## 4M変更報告

2023年 4月吉日  
大和電業株式会社  
技術部

製品名：ブレード被覆セミインターフレキ  
型式：F SW-10～82

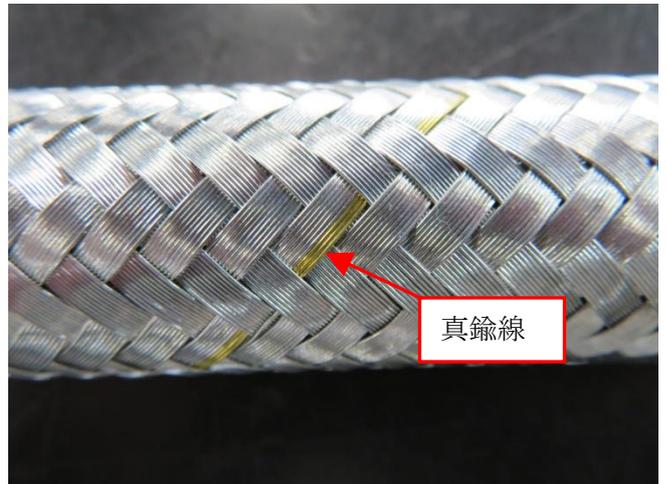
当該製品のブレード被覆は複数の亜鉛めっき鉄線に数本の真鍮線を混ぜて編組していますが、今後は亜鉛めっき鉄線のみで編組を致します。

真鍮線はこれまで標準ブレード被覆フレキFAWとの識別を目的に使用していましたが、昨今の原材料の高騰と段取り変更時の手間などによるコストアップが、販売価格に見合わないとの判断に至りました。

真鍮線の在庫が無くなり次第のランニングチェンジとなりますが、6月頃の生産分からとなる予定です。
